INFORME TÉCNICO DE FISCALIZACIÓN AMBIENTAL

FAENA MINERA COLLAHUASI

DFZ-2022-660-I-RCA

MAYO 2022

Figura 1

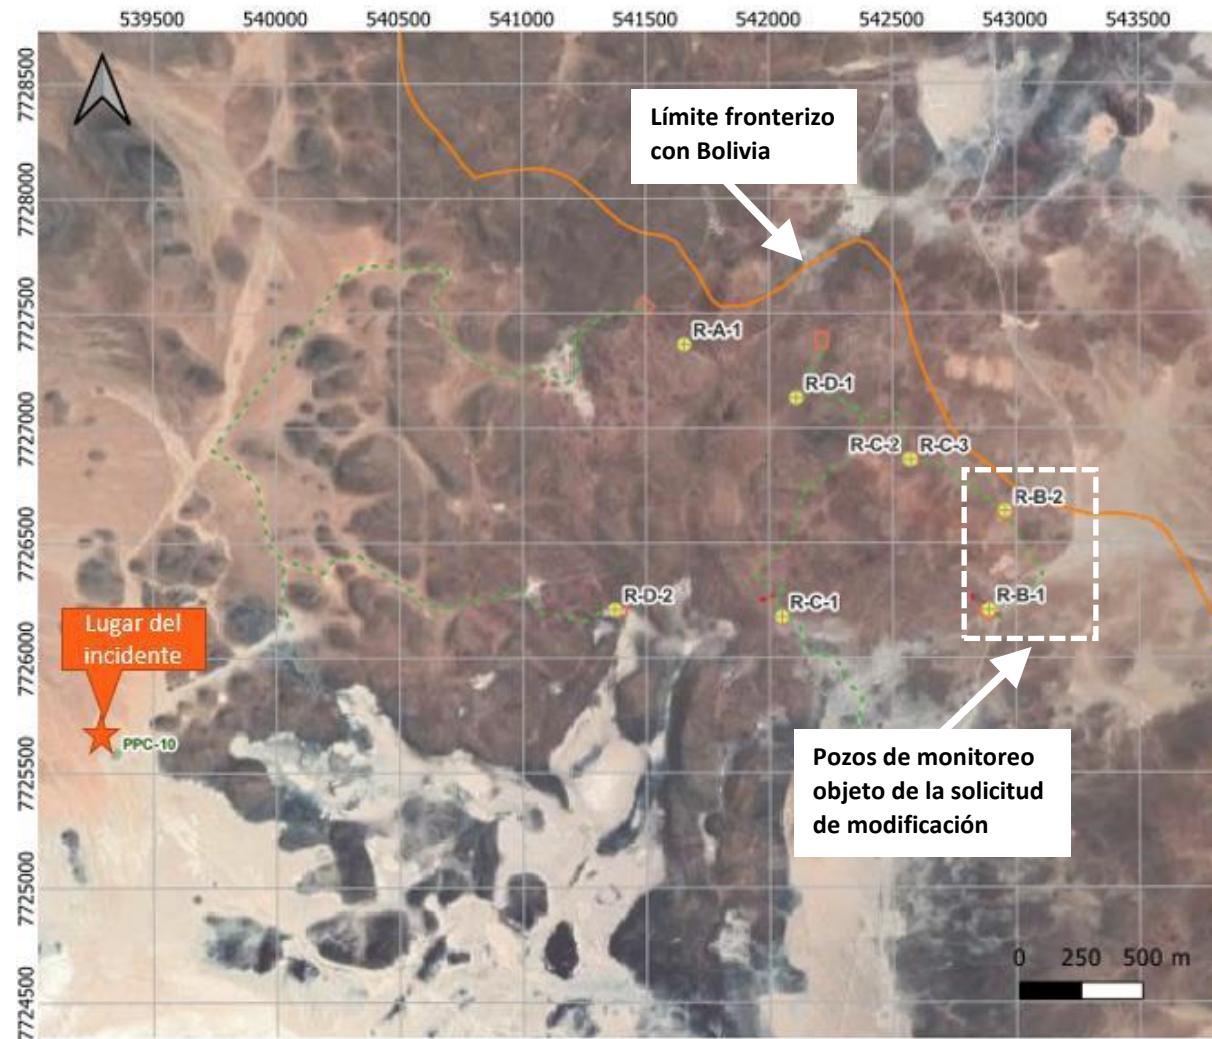
En su misma presentación, el titular señala que la modificación tiene su origen en un incidente fronterizo ocurrido el día 25 de febrero de 2022 que puso en riesgo la seguridad de un grupo de trabajadores de la empresa y que generó la interrupción de las labores de construcción de los pozos de monitoreo del Plan de Sustentabilidad (ver ubicación del incidente y puntos de monitoreo en la **Figura 1**). Según lo informado por el titular, los trabajadores fueron sorpresivamente intimidados por desconocidos premunidos de armas de fuego, las cuales fueron empleadas para intimidar al personal que se encontraba trabajando en terreno, resultando en un impacto de bala en una de las camionetas del personal, entre otros hechos. Producto de lo anterior, y con el fin de resguardar la seguridad del personal, el titular informa que se limitaron al mínimo las actividades en el sector fronterizo hasta poder contar con los medios de seguridad que salvaguarden la integridad de los trabajadores.

Respecto a la modificación en la secuencia de construcción de los pozos, el titular señala que una vez que se cuenten con las condiciones de seguridad necesarias para reanudar los trabajos, en vez de iniciar con el pozo R-B-2 y luego con el pozo R-B-1 según estaba planificado originalmente, su propuesta es perforar primero el pozo R-B-1 ubicado más alejado de la frontera y que ya cuenta con su plataforma construida (ver **Fotografía 5**), y luego continuar con el pozo R-B-2 que sólo cuenta con un 60% de avance en su plataforma, dado que en este caso se requiere intervenir una zanja existente en el entorno, construida con fines de seguridad fronteriza. Procediendo de esta forma, el titular indica que se logrará un avance más rápido que si se iniciara con la construcción del pozo R-B-2.

Considerando los antecedentes y argumentos entregados por el titular y el objetivo específico del Plan de Sustentabilidad, se acoge la solicitud de modificar la secuencia de perforación de los pozos asociados al PAT del sector fronterizo, lo que implica iniciar primero con la perforación del pozo R-B-1 y luego con la del pozo R-B-2.

Sin perjuicio de lo anterior, se aclara al titular que lo acogido sólo implica el cambio en el orden de perforación de los pozos indicados y no una ampliación del plazo comprometido para iniciar la medición efectiva del gradiente de cotas piezométricas en el marco del PAT. En caso de no poder ejecutarse la construcción de los pozos o no poder iniciarse la medición del gradiente de acuerdo al cronograma establecido en el Plan de Sustentabilidad –por razones de seguridad u otros motivos debidamente justificados– el titular deberá informar oportunamente de ello a esta Superintendencia, reportar el nuevo plazo que se requeriría para su implementación y solicitar la respectiva autorización de este organismo, adjuntando los medios de verificación que correspondan. Así también, se recalca que cualquier otro cambio o modificación asociado al Plan de Sustentabilidad o a los demás compromisos establecidos en los instrumentos ambientales de la unidad fiscalizable, deberá ser informado por el titular a esta Superintendencia.

Figura 2

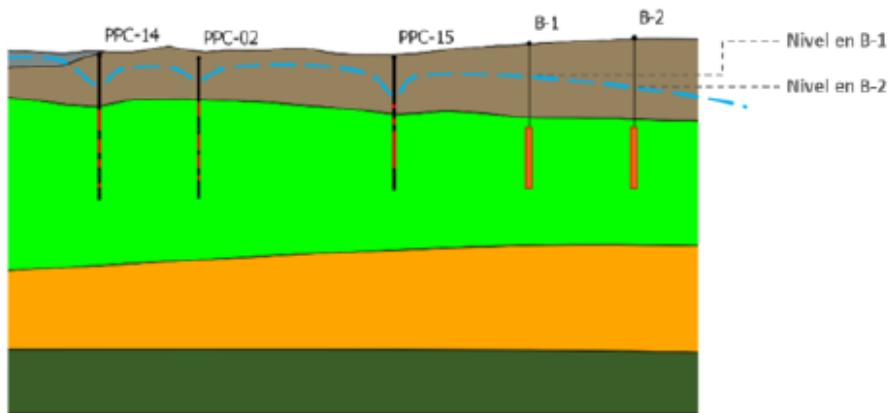
Adicionalmente, el titular informa que **esta modificación no implicaría un cambio respecto al momento en el cual será posible iniciar el monitoreo del PAT**, toda vez que el indicador comprometido corresponde a la diferencia de cotas piezométricas o gradiente (ver **Figura 2**) medida en base a los datos registrados simultáneamente en los dos pozos de un mismo perfil (en este caso el perfil B-B’), para lo cual se requiere contar con los dos puntos de monitoreo habilitados.
